美浜発電所 3号機
高浜発電所 1, 2, 3, 4号機
大飯発電所 3, 4号機

火災防護対象ケーブルの系統分離対策に係る設計及び
工事計画（変更）認可申請ならびに保安規定
変更認可申請のコメント回答について

関西電力株式会社

2023年 4月

1. 第1回審査会合における指摘事項及び対応方針

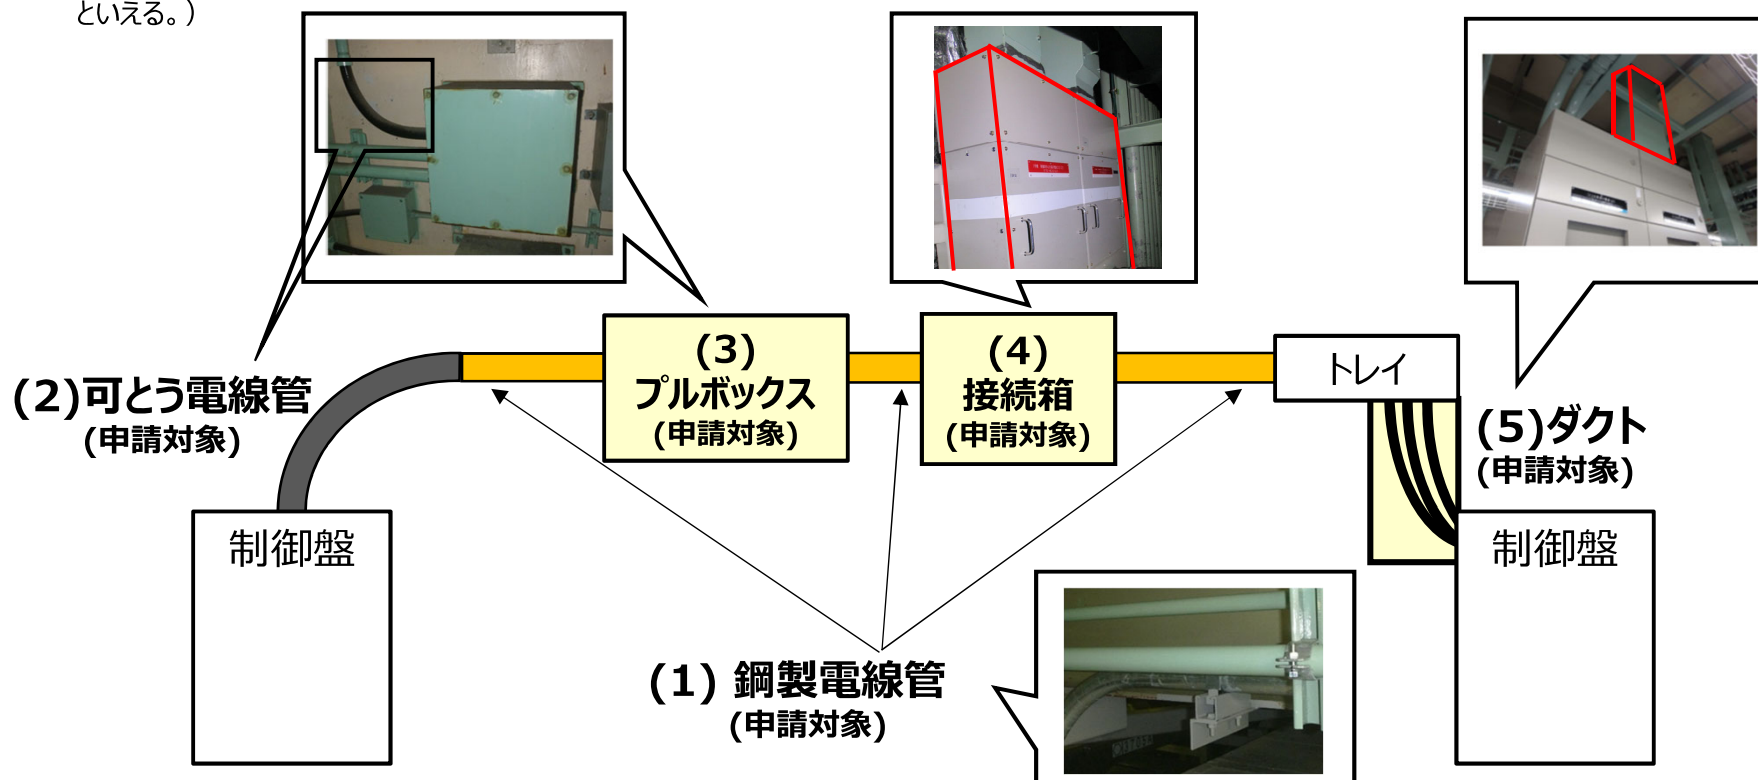
No.	指摘事項	対応	説明資料
	基本設計方針について、新たに実施する対策が火災源への対策を基本とするものであることを踏まえ、以下の点を踏まえて再度整理し、説明すること。	基本設計方針見直し後の記載について、以下の対応方針を含めて整理した結果を説明する。	
1	①申請対象としている火災防護ケーブルのうち、「ケーブルトレイにて敷設しているもの以外」の整理	①申請対象は、電線管等の電路（ケーブルトレイを除く、以下「電線管等」という。）に敷設する火災防護対象ケーブルとする。	P2
	②防護対象とする火災防護対象ケーブルの系列（A系、B系）の考え方	②電線管等に敷設する防護対象系列の火災防護対象ケーブルは、単一の火災に対して、原子炉の高温停止及び低温停止の成功パスを一つ確保できるように選定する。（防護対象系列はケーブルトレイに合わせる。）	P3～7
	③電線管の隔壁としての機能	③電線管等の隔壁は、火災耐久試験により1時間の耐火性能を有する設計とする。	
	④非難燃ケーブル、難燃ケーブルそれぞれの自己消火の設計に係る処置 ⑤火災発生防止対策として実施していた自己消火の設計を系統分離対策に適用する考え方	④非難燃ケーブル及び難燃ケーブルの自己消火のための処置は火災発生防止対策と同じとする。 ⑤自己消火の設計により系統分離対策における火災感知・自動消火設備の設置を代替する設計とする。	
	⑥保安規定に6m範囲内の可燃物の持込み管理を明記する必要性	⑥本来は設備対策で対応すべき範囲を運用で担保が必要となったことを重く受け止め、保安規定に6m範囲内に可燃物を原則持ち込まない管理を明記する。	P8,9
	⑦火災源とみなす対象の範囲と考え方	⑦考慮すべき火災源、持込み可燃物の対象の考え方を示す。	P10,11
		火災区域・区画への適用性について、以下の点を考慮して説明すること。	今回追加する設計の火災区域・区画への適用性について、以下の内容及び現場への適用の具体例について説明する。
2	⑧固定火災源の種類に応じた隔壁等の施工方法 ⑨ケーブルトレイ蓋の設置に係るスプリンクラー消火の成立性	⑧分離対象の固定火災源の種類に応じた隔壁等の設置パターンと施工方法を示す。 ⑨スプリンクラー消火を考慮したトレイ蓋の設置条件を示す。	P12～24 補足説明資料

⑩6m範囲外における持込み可燃物も考慮して管理する範囲 ⑪6m範囲内における持込み可燃物管理に関する、実現性を考慮した具体的な運用方法	⑩火災区画ごとに火災区画全体又は火災区画内の一部のどちらかで管理を実施する。 ⑪可燃物の持込み管理に係る具体的な運用を示す。	P25,26
